Boerdonk 07-11-2023

Ontwerp bestemmingsplan "Buitengebied Veghel-Herziening Pastoor van Schijndelstraat - ong."

V. Opmerkingen "Toelichting bestemmingsplan"

VI. Zienswijze/Voorstel

Bijlage II

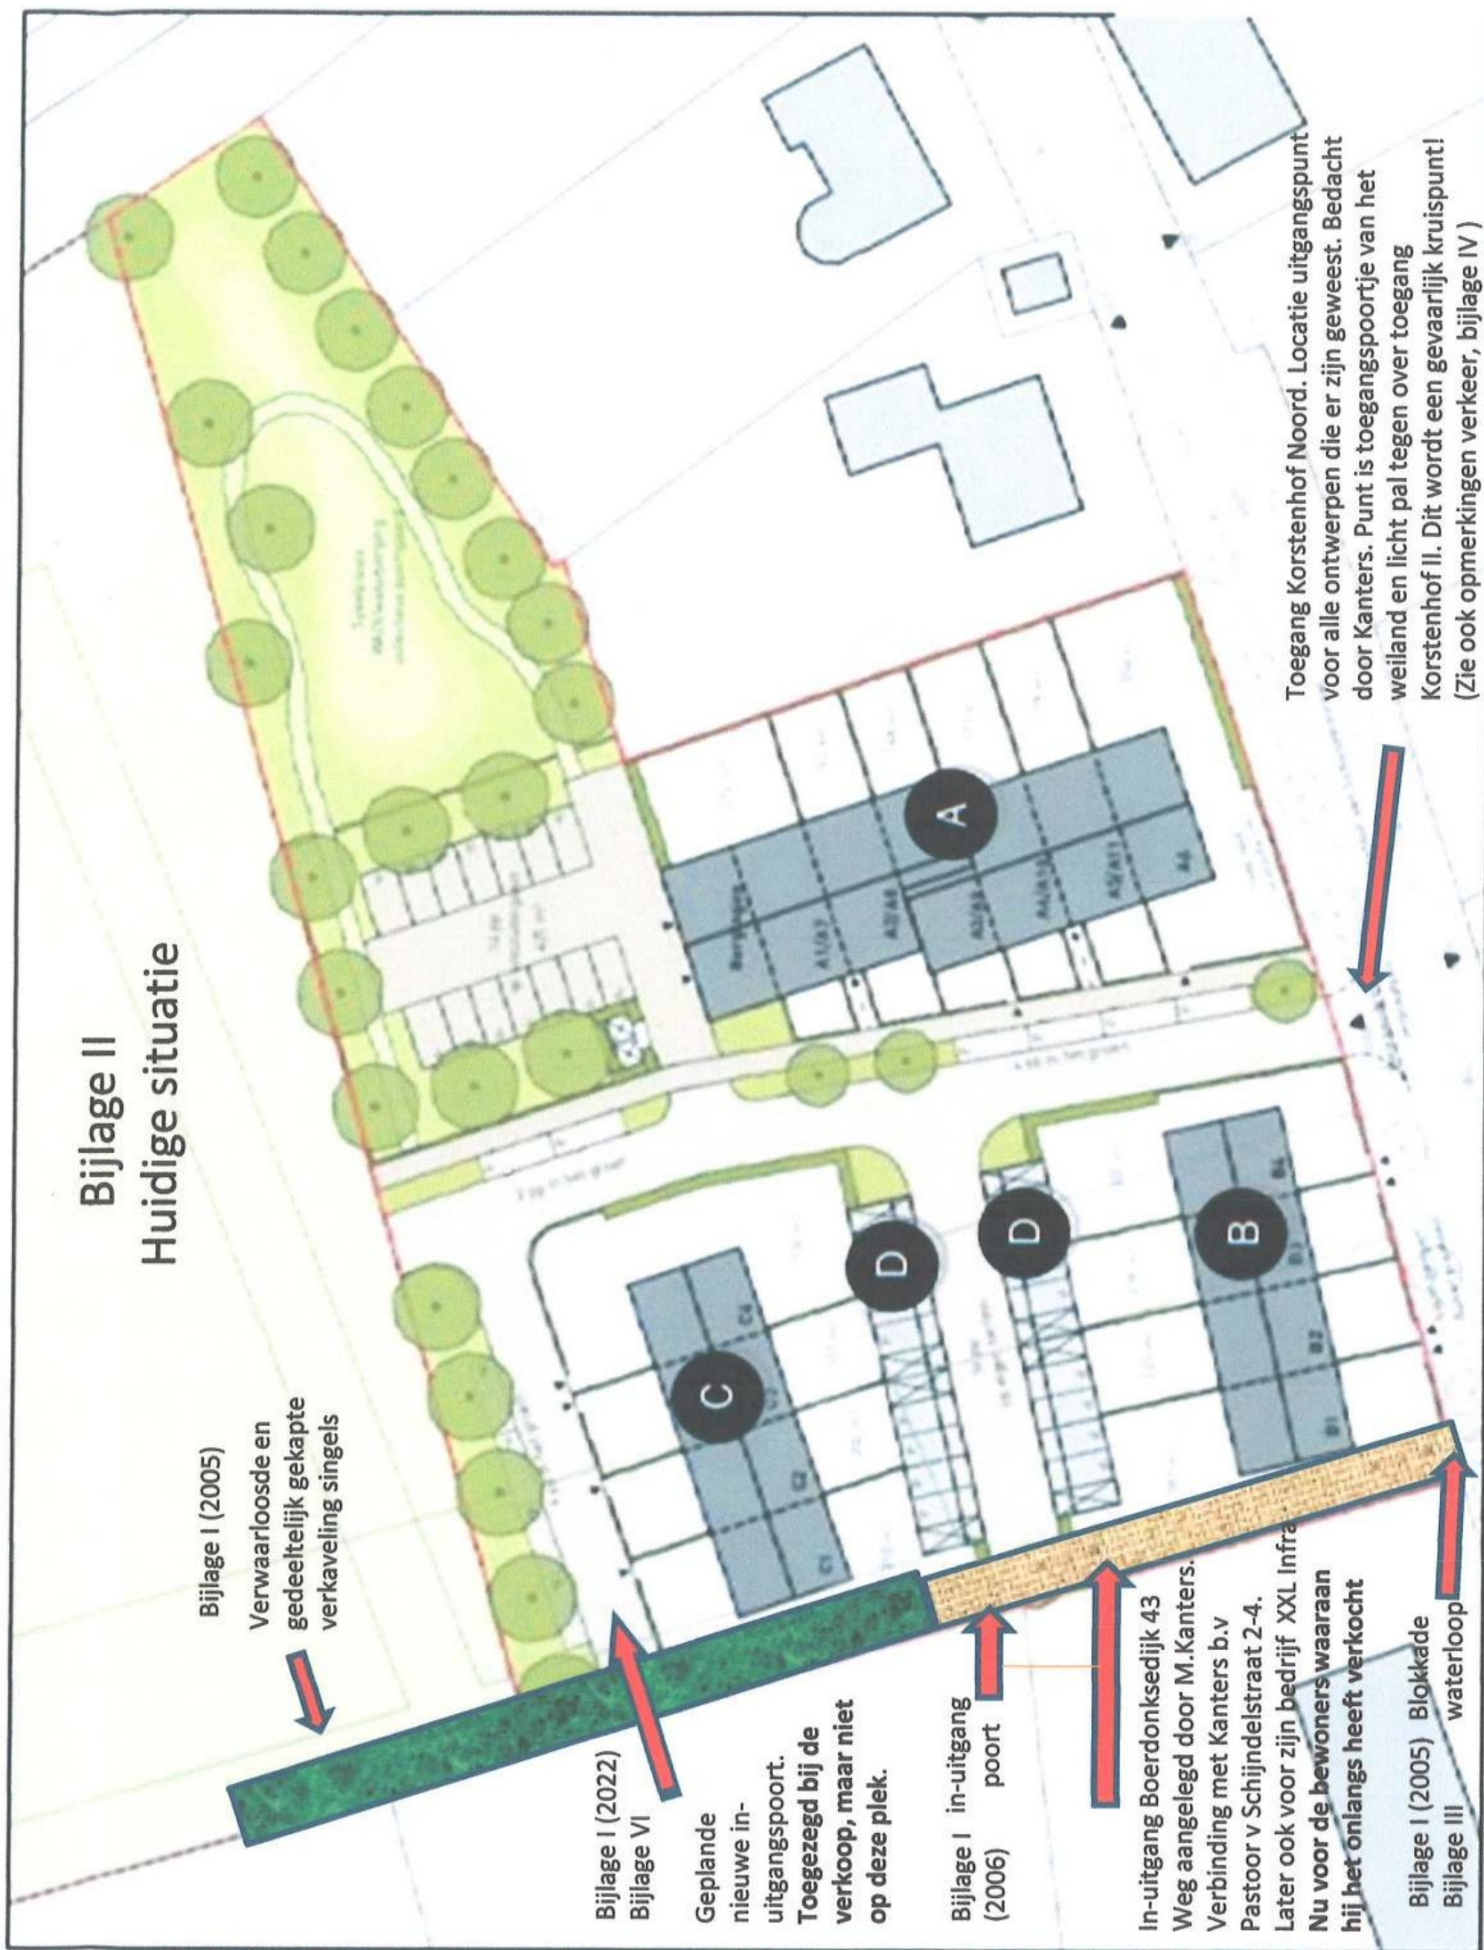
Verwaarloosde en gedeeltelijk gekapte verkaveling singels

Geplande nieuwe in-uitgangspoort.
Toegezegd bij de verkoop, maar niet op deze plek.

In-uitgang Boerdonksedijk 43
Weg aangelegd door M.Kanters.
Verbinding met Kanters b.v
Pastoor v Schijndelstraat 2-4.
Later ook voor zijn bedrijf XXL Infra
Nu voor de bewoners waaraan hij het onlangs heeft verkocht

Toegang Korstenhof Noord. Locatie uitgangspunt voor alle ontwerpen die er zijn geweest. Bedacht door Kanters. Punt is toegangspoortje van het weiland en licht pal tegen over toegang Korstenhof II. Dit wordt een gevaarlijk kruispunt! (Zie ook opmerkingen verkeer, bijlage IV)

Bijlage II A

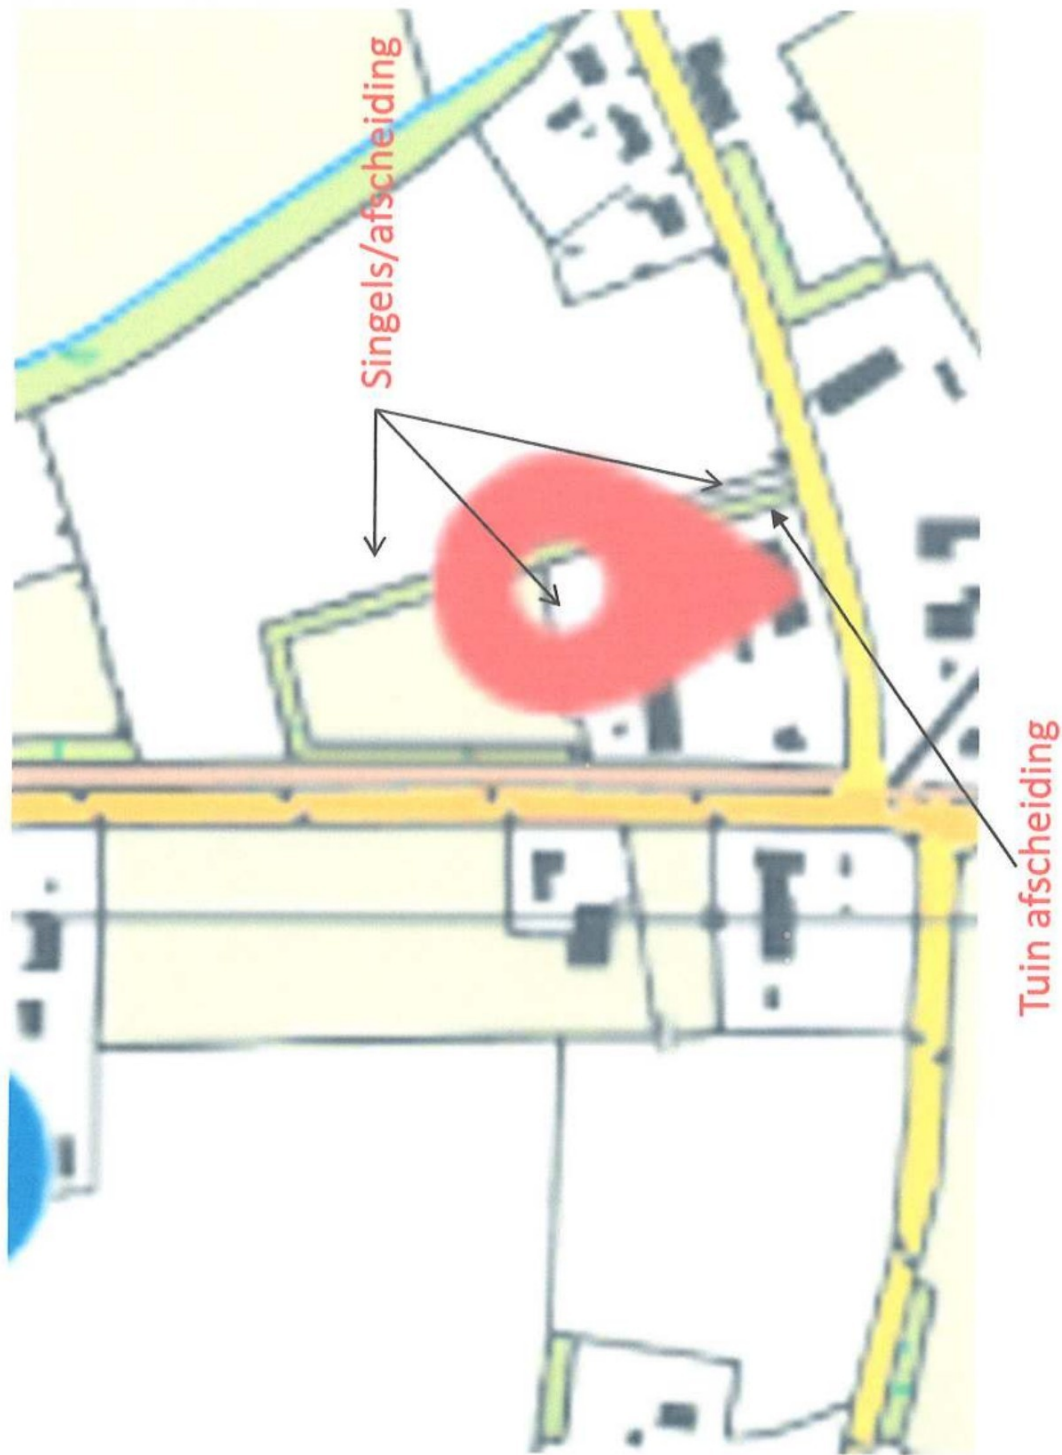
Omdat de drukte op de weg, onhoudbaar werd, heb ik langs mijn perceelgrens hoge beplanting aangebracht tegen lawaai en verdere overlast. Deze aanplant wordt nu bij het kadaster aangegeven als singel, dat is het dus niet! (Bijlage II A)

Bijlage IV.a

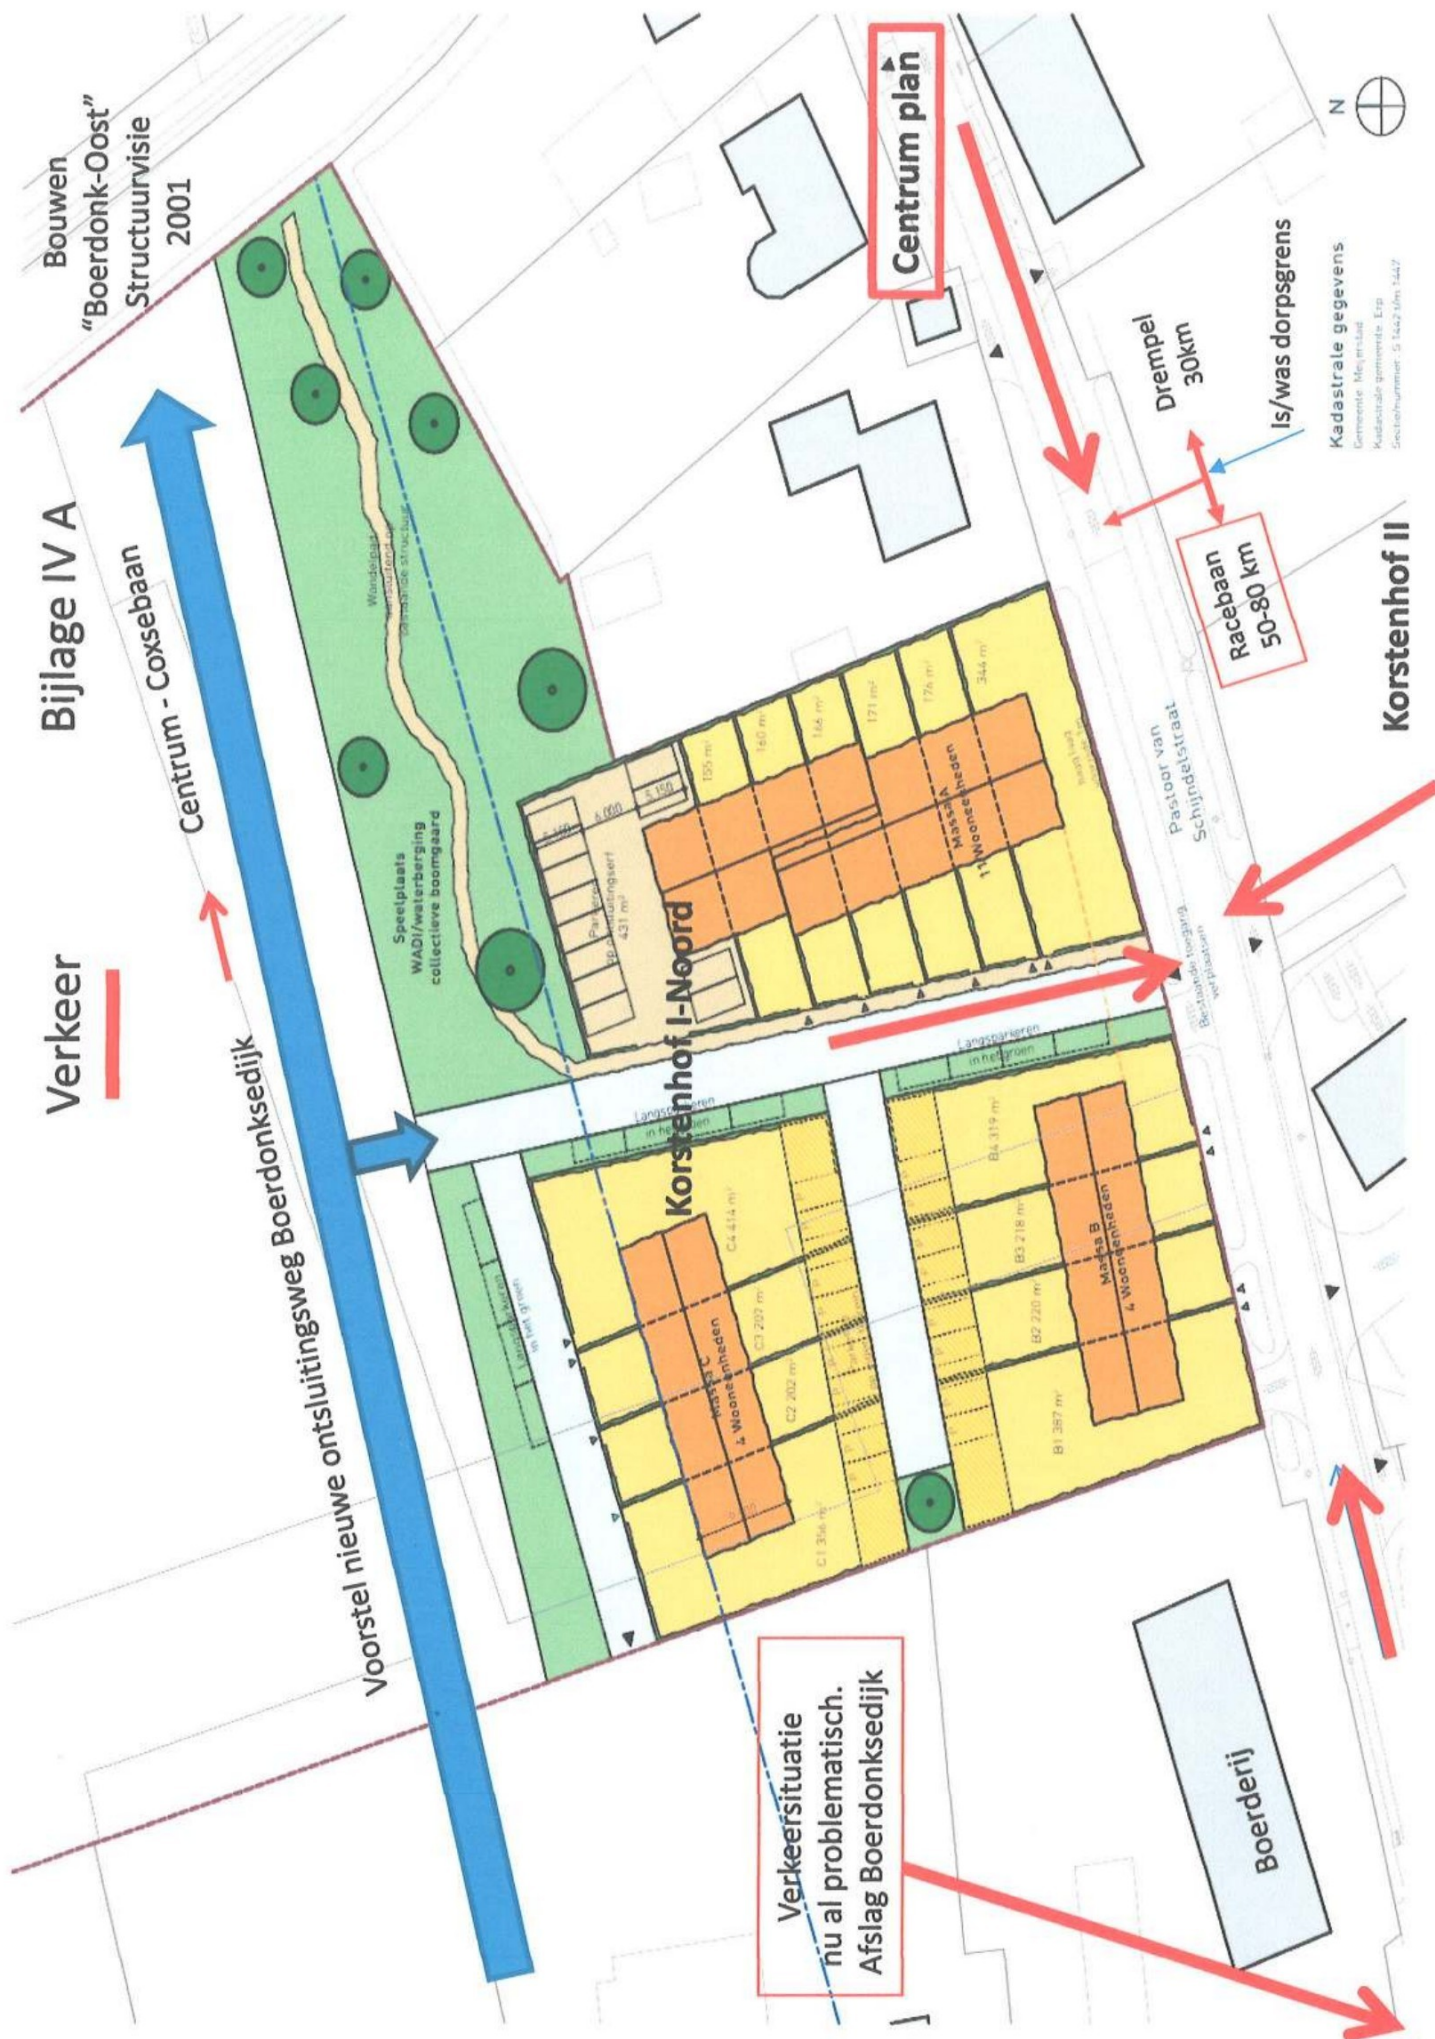
Volgens "Toelichting bestemmingsplan blz.40 is het NIBM-tool (versie 2022) ingevuld. Vraag is door wie? Volgens mij is de invulling gedaan voor de panden A en niet voor het hele plangebied. **Conclusie, er is geen probleem.** (Blz.51)

Die problemen zijn er al lang. Al in 2020 (11-03-2020, handhaving) heb ik naar aanleiding van een ongeluk, de gemeente gewaarschuwd voor de problemen op de Pastoor van Schijndelstraat. Hoofdzaak is het vele verkeer (vooral landbouw, vracht, bestel). Vooral het gedeelte van af de Boerdonksedijk tot de dorpsgrens.(Metingen kloppen niet)

Verkeersituatie
nu al problematisch.
Afslag Boerdonksedijk

Drempel
30km

Is/was dorpsgrens

Racebaan
50-80 km

Voorstel nieuwe ontsluitingsweg Boerdonksedijk
